Krycí list ZBV

III/00412 a III/11816 MÚK Dobříš - Višňová, oprava povrchu

SO 121 / 2

08

ELASTICKÝ MOSTNÍ ZÁVĚR – ČÁST 2

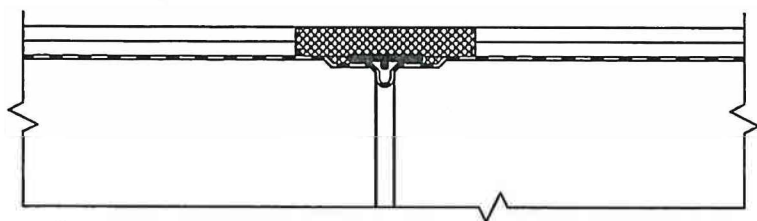
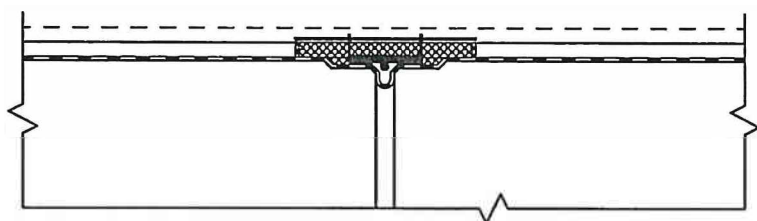
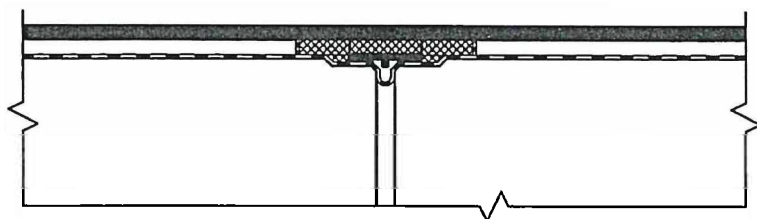
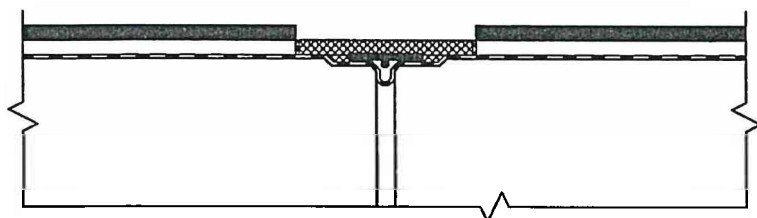
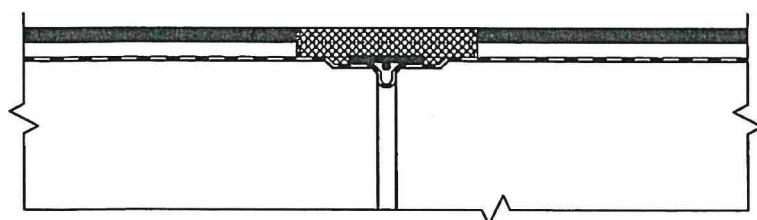
Na základě čtvrtetního KD posíláme v příloze návrh na provedení elastického mostního závěru.

POSTUP VOLEN TAK, ABY DOŠLO K PROPOJENÍ PŮVODNÍ A NOVÉ ČÁSTI MZ

- 1) STÁVAJÍCÍ STAV
- 2) ZAMĚŘENÍ POLOHY EMZ

- 1) FRÉZOVÁNÍ OB. VRSTVY VČETNĚ EMZ
- 2) OSAZENÍ SEPARACE EMZ

- 1) POKLÁDKA OB. VRSTVY VČETNĚ OBLASTI EMZ
- 2) VYTYČENÍ POLOHY EMZ

- 1) ŠETRNÉ ODŘÍZNUTÍ A VYBOURÁNÍ OB. VRSTVY V OBLASTI EMZ
- 2) ODSTRANĚNÍ SEPARACE EMZ
